RÉUNION PUBLIQUE D'OUVERTURE DE LA CONSULTATION DU PUBLIC
préalable à l'autorisation environnementale nécessaire au projet de
Réhabilitation du système d'endiguement de
l'Hôpital-Sur-Rhins à St Cyr -de-Favières (Loire)

Photo de la crue de décembre 2003 (extraite du rapport de l'étude hydraulique du Rhins et de ses affluents, réalisée en 2004 par GINGER)

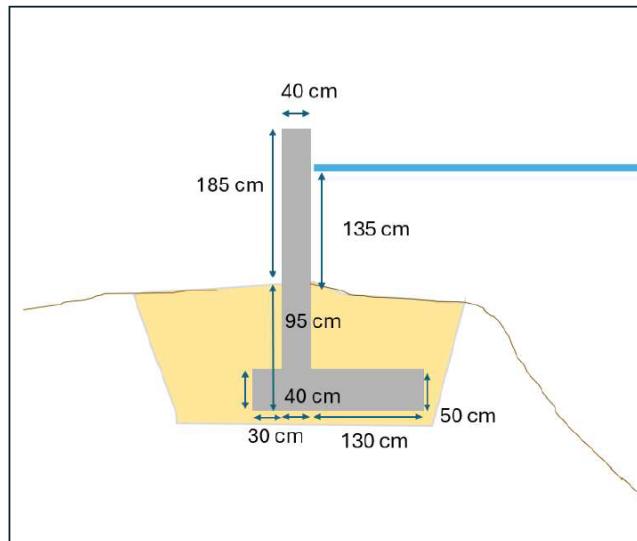
- ≈ La crue de 2003 est due en partie à des arbres tombés appartenant à un propriétaire privé.
 - Les propriétaires riverains des cours ont l'obligation d'entretenir la végétation des rives afin de maintenir le bon état du cours d'eau et son écoulement (article L215-14 du code de l'environnement). En cas de crue, les arbres tombés peuvent créer des embâcles et effectivement aggraver le risque d'inondation.
- ≈ L'eau qui inonde provient de la nappe. Les concepteurs du nouvel ouvrage doivent être informés.
 - Le nouvel ouvrage est conçu uniquement pour protéger les habitations des inondations rapides, qui représentent un danger pour les personnes (fortes vitesses et hauteur d'eau). Il protège des inondations par débordement du

cours d'eau et pas des inondations par remontée de nappe (lente). Ces dernières sont dues à la situation géographique du lotissement, qui est construit au niveau d'un point bas, dans le fond d'une vallée et dans le lit majeur du cours d'eau.
